3M Fall Protection

**3M™ DBI-SALA MOTVEKTSSYSTEMER (OSHA OG CE)
MELDING OM ETTERMONTERING FOR PRODUKT**

Motvektssystemet og midtdelen som skal ettermonteres

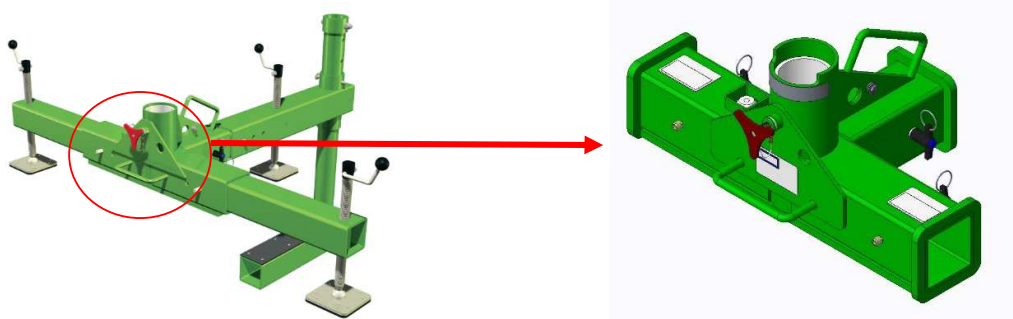
3M Fall Protection har oppdaget at enkelte motvektssystemer ikke helt oppfyller alle utsagn om maksimal last i alle justeringsstillinger som er oppgitt i bruksanvisningen (IFU – Instructions For Use) og på produktetikettene. Det har ikke vært noen rapporterte ulykker eller skader tilknyttet dette problemet. Dette problemet berører bare følgende systemer: OSHA, produktnumre: 8300010, 8511892, 8512894, 8514496, 8520775, 8530088, 8530146, 8530226 8530256, 8530355 og CE-produktnumre 8562894, 8564496. **Vær oppmerksom på at dette ikke er en tilbakekalling av produktene.**

For å takle problemet har 3M Fall Protection utviklet en endring av utformingen på en komponent som brukes i alle motvektssystemer (midtdel med produktnr. 8513593 OSHA eller 8541688 CE). Den endrede komponenten er brukt i alle motvektssystemer som er produsert etter 1. mars 2017, og blir tilgjengelig for ettermontering for alle sluttbrukere som har kjøpt systemene sine før 1. mars 2017 – helt gratis.

Sluttbrukere: Ta kontakt med kundeservice på +33 (0) 4 97 10 00 10 eller via e-post: informationfallprotection@mmm.com for å få et gratis ettermonteringssett. Produktnummeret til ettermonteringssettene er 8549057 OSHA og 8549058 CE. Hvis du oppgir kontaktopplysninger, leveringsadresse og opplysninger om hvilken modell du har, sender vi deg ettermonteringssettet gratis. Når du får ettermonteringssettet, må du følge den oppgitte fremgangsmåten for å returnere de rammede midtdelene i den forhåndsbetalte fraktesken. Du finner oppdaterte bruksanvisninger her: <http://capitalsafety.webdamdb.com/#folder/2643471>. Se etter bruksanvisningen som gjelder for ditt system.
